Optisk og teknisk ændring af styrerulle 532 0138 10

Bestillings nr.: 532 0138 10

INA 0030

Fig. 1: 532 0138 10 - gammel udførelse

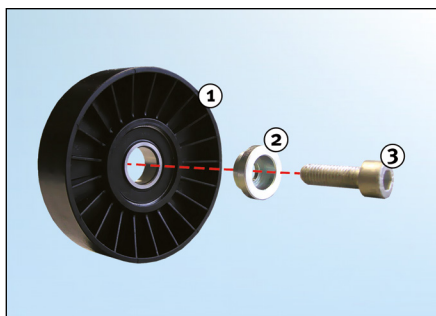
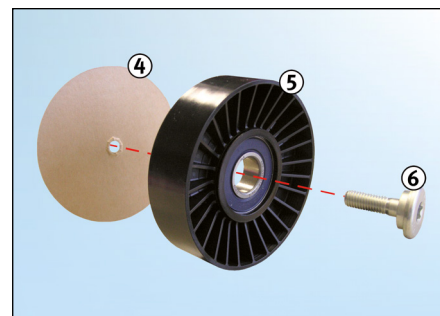
Indenfor rammerne af fortsat udvikling af vores produkter har vi modificeret styrerulle med ordrenr. 532 0138 10.

Nærværende serviceinformation viser optiske forskelle på den "gamle" og "nye" specifikation.

1. Styrerulle "gamle specifikation"
2. Afstandsdel
3. Skrue

4. Papskive (skruesikring – skal fjernes inden montering)
5. Styrerulle "nye specifikation"
6. Skrue (med integreret afstandsdel)
